訂正書

◇「ドラゴンクエスト モンスターバトルロード」の取扱説明書に誤りがありました。
お詫びと共に訂正させていただきます。

●47 ページ、「4-3-1　スキャンカバー ASSY とスキャンカバー（バック）の取り外し」の内容に誤りがありました。

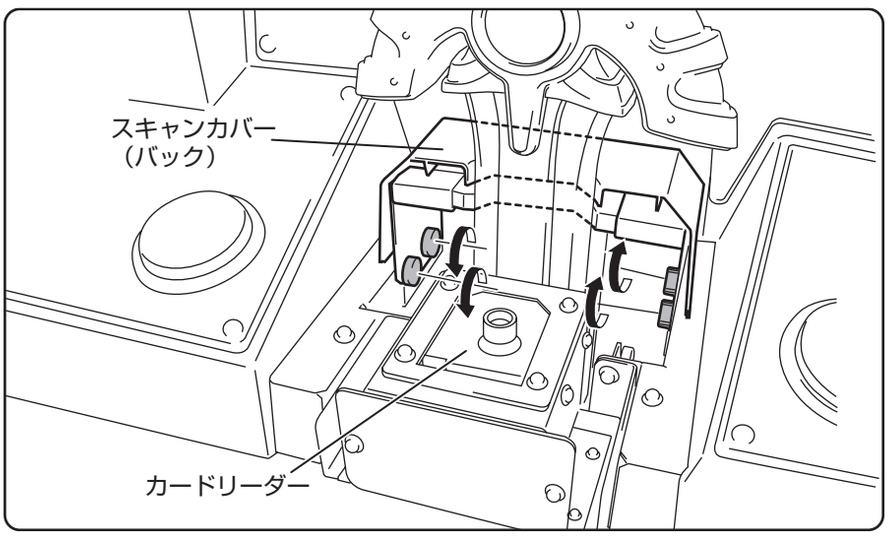
誤

3 ローレットビス（4 カ所）を外します。

正

3 スキャンカバー（バック）のローレットビス（4 カ所）を外します。
ネジ（4 カ所）とスペーサー（4 カ所）を取り外して、インストラクション部を取り外します。
※ネジ（4 カ所）にはスペーサーが取り付いています。取り外す際に無くさないように注意して作業を行ってください。

【トラス（クローム）：M4x14】4 カ所　【スペーサー：4x5.3x4】4 カ所
